référence dossier
N° PC 87 114 2500010

Destination : Bureaux

- pour la réalisation d'une nouvelle construction ;
- sur un terrain situé avenue Georges Guingouin - 87350 PANAZOL ;
- pour une surface de plancher créée de 1 576 m² ;

OBJET : CONSTRUCTION D'UN BATIMENT A USAGE DE BUREAUX POUR L'ETABLISSEMENT PUBLIC « FRANCE TRAVAIL »

FICHE n°335/2025

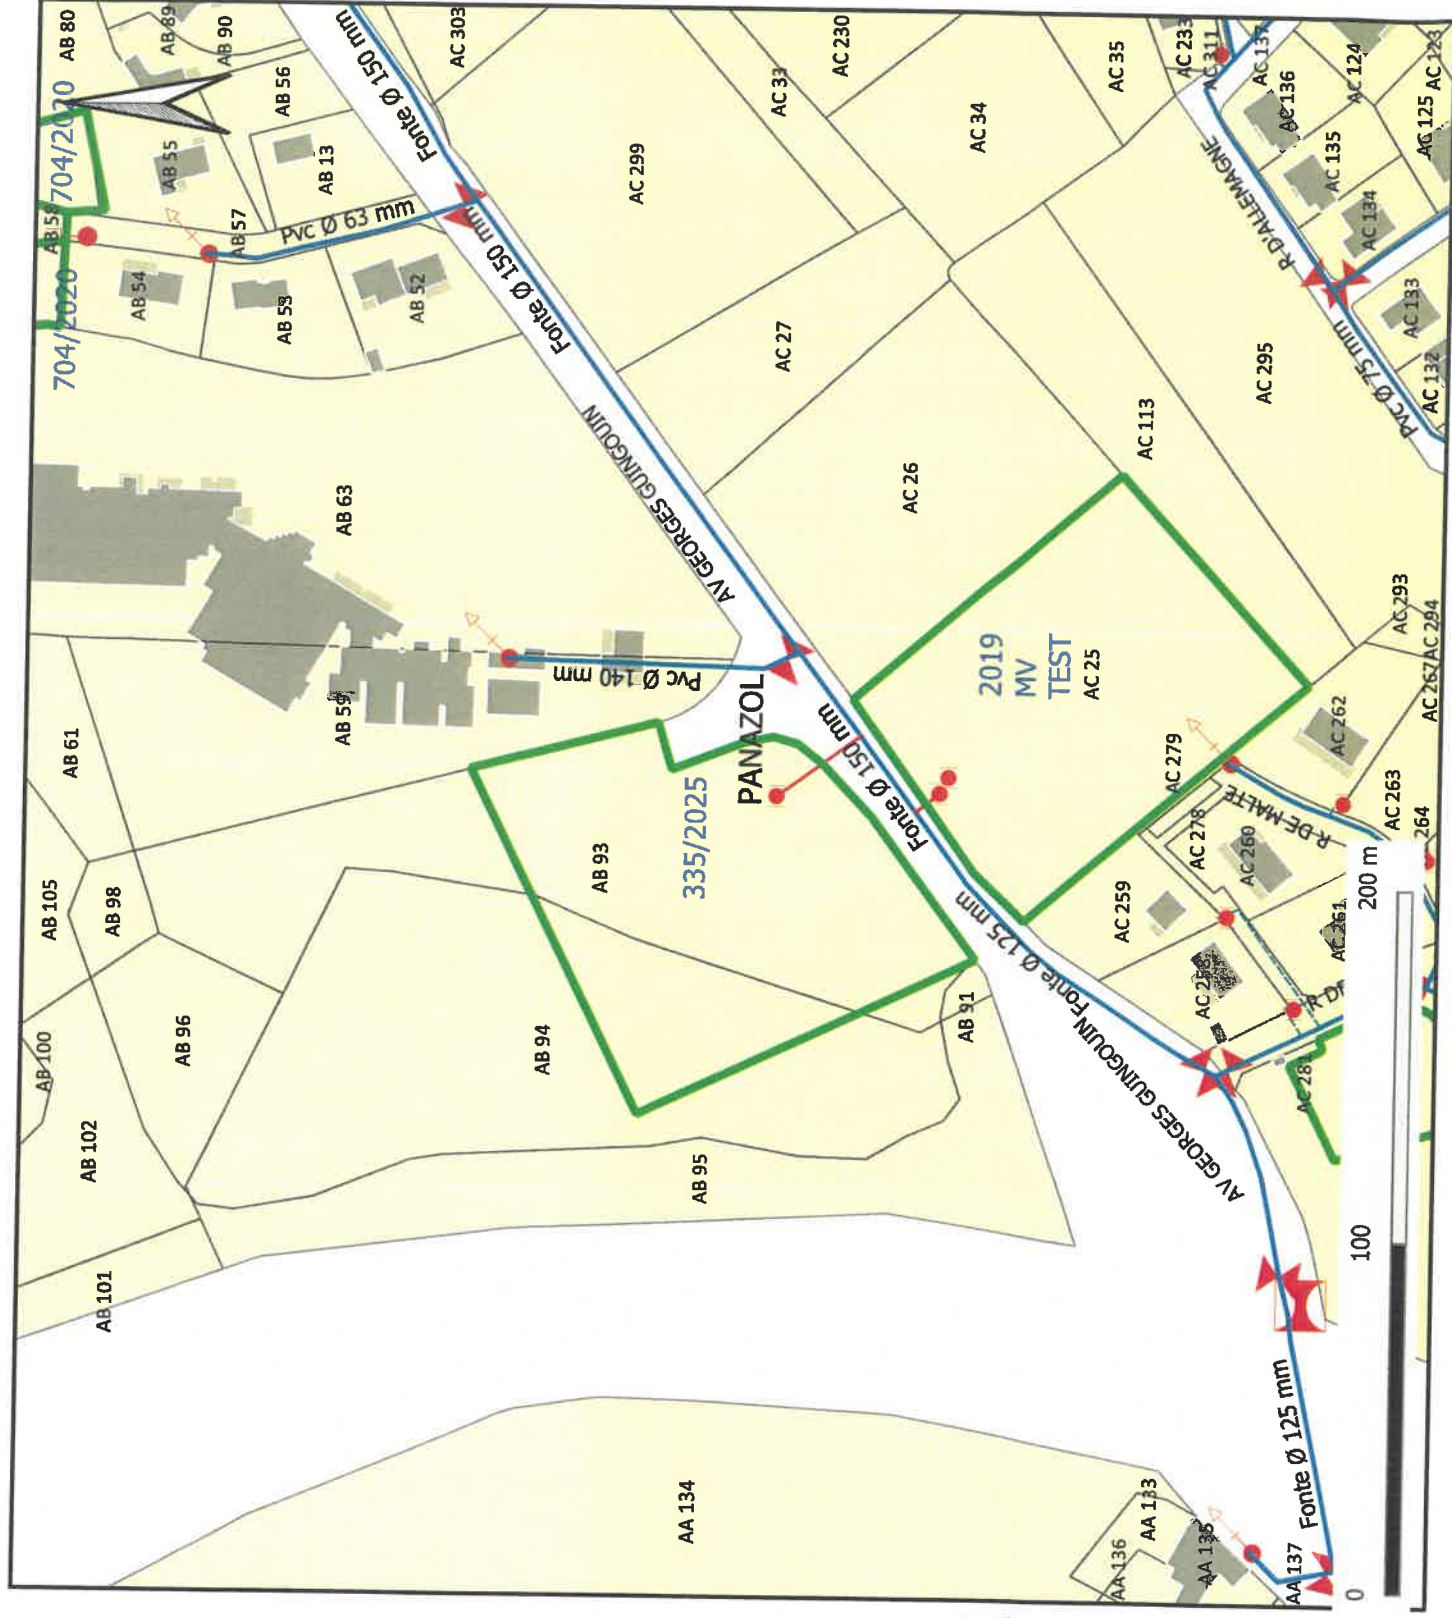
- Une canalisation de distribution en **FONTE** de diamètre 150mm existe en façade des parcelles n° **93p** et **94p**, section cadastrale **AB**.
- Le Service des Eaux des 3 Rivières, SE3R, pourra réaliser un branchement en **P.E.H.D. 32mm** sur la conduite précitée.
- Les frais de réalisation incomberont au propriétaire du foncier ou à l'acquéreur de la parcelle.
- Le futur abonné devra faire procéder à la pose d'un réducteur de pression individuel après le compteur.
- Le diamètre nominal de la canalisation du branchement (défini ici par défaut en PeHD DEN 32 mm) devra peut être au final être réévalué en fonction de l'emplacement du futur bâtiment au sein de la parcelle, non connu à ce jour à ce stade de l'instruction. De même, l'emplacement du compteur est ici à titre indicatif. Son positionnement sera à affiner ultérieurement avec le demandeur.
